重要なお知らせ

東芝マイクロコントローラ TLCS-870 ファミリー TLCS-870/C1 シリーズ

電圧検出回路使用時の制約に関するご連絡

16 ビットタイマカウンタに関するデータシート修正のご連絡

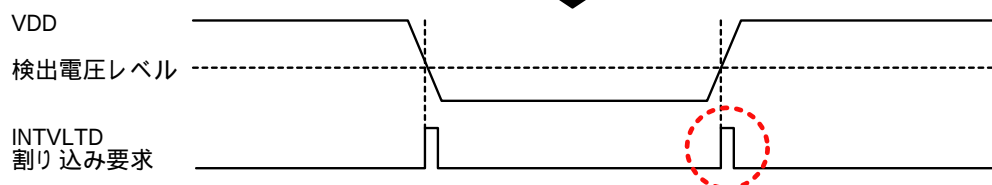
電圧検出回路で割り込みを使用した場合において、INTVLTD 割り込み要求が電源電圧の下降時だけでなく上昇時にも割り込みが発生する場合があります。

また、インサーキットエミュレータ(TMP89C900)の ICE モードでは、電源電圧の上昇時に割り込みは発生しませんので、インサーキットエミュレータ(TMP89C900)がサポートされている製品では開発ツールと実製品で動作が異なる場合があります。

電圧上昇時に
割り込みが発生する場合があります

INTVLTD 割り込みは利用せず、メインプログラムの周期などに合わせて定期的に検出電圧の上下を判定してください。検出電圧の上下は $VDCR1 < VDD \times SF$ によって確認することが可能です。ただし動作電圧が検出電圧近傍にあるときは $VDCR1 < VDD \times SF$ の値が安定しない場合がありますので、複数回の確認を行って判定することを推奨致します。(x = 1, 2)

● 修正前**● 修正後**

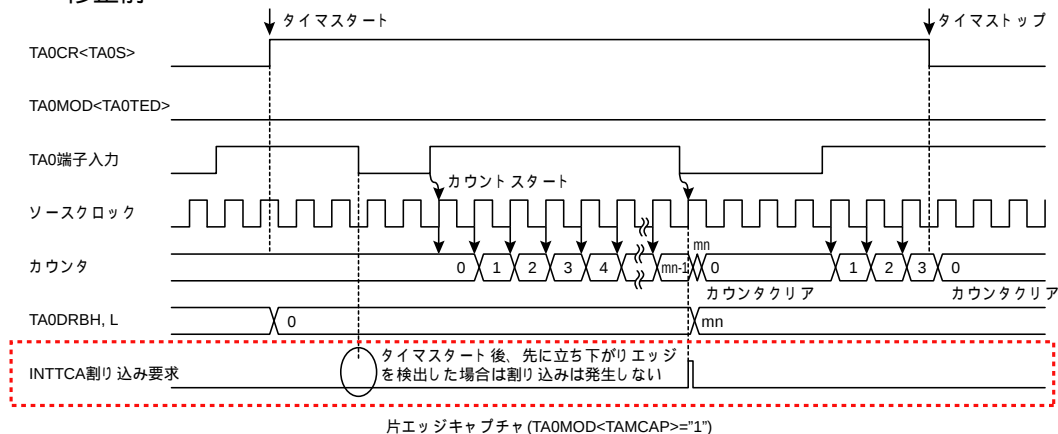
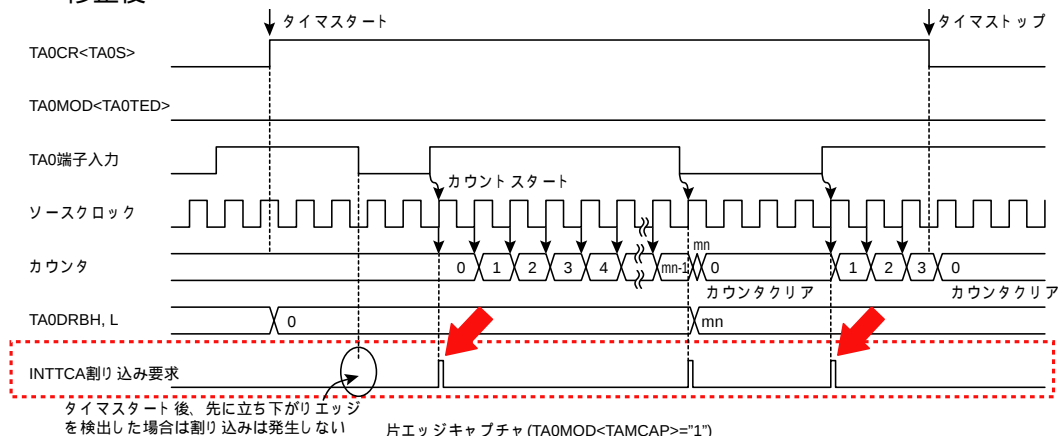
16 ビットタイマカウンタのパルス幅測定モードにおいて、INTTCA 割り込み要求の発生タイミングの記載に誤りがありました。記載の誤りは以下の 2 箇所です。

1. 片エッジキャプチャ時、カウントスタートエッジ、および 2 回目のカウントスタートエッジで割り込み要求が発生しない表記になっていましたが、正しくは割り込み要求が発生します。

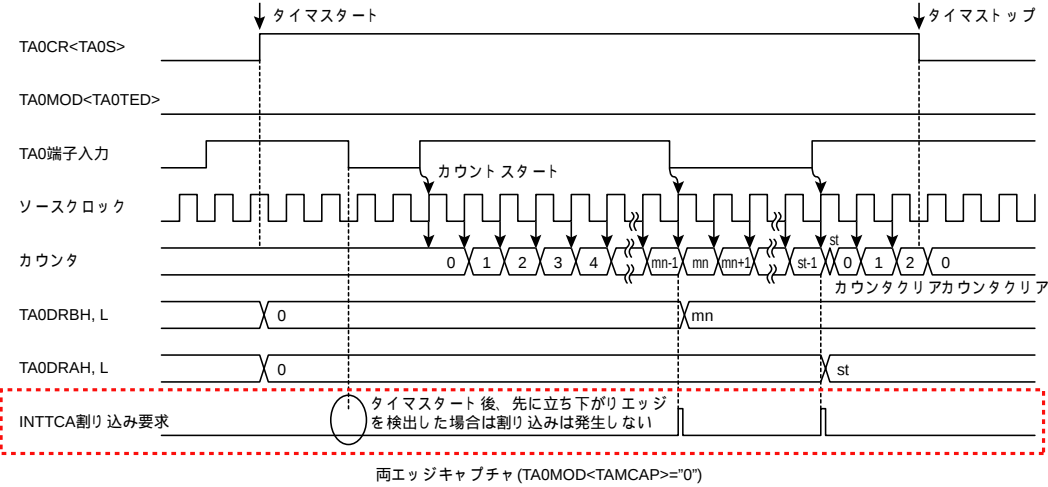
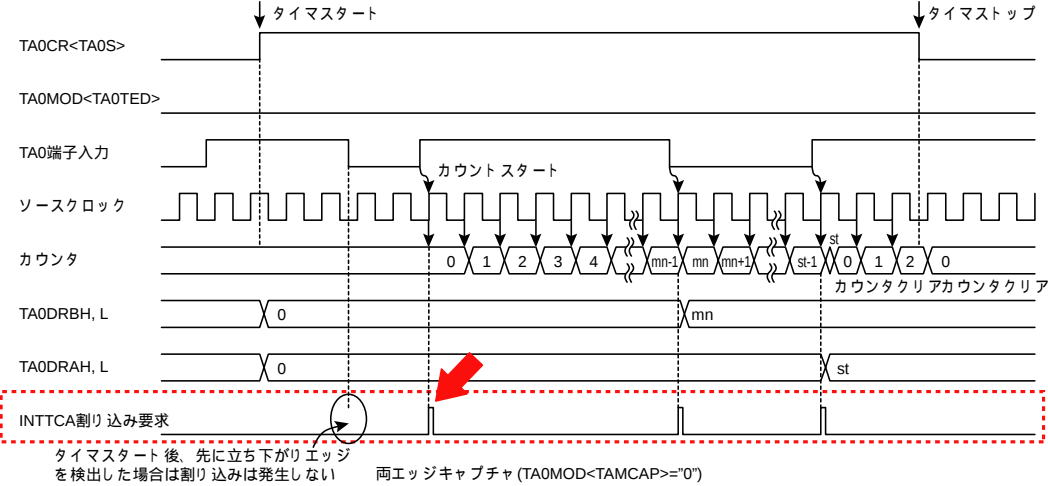
2. 両エッジキャプチャ時、カウントスタートエッジでは割り込み要求が発生しない表記になっていましたが、正しくは割り込み要求が発生します。
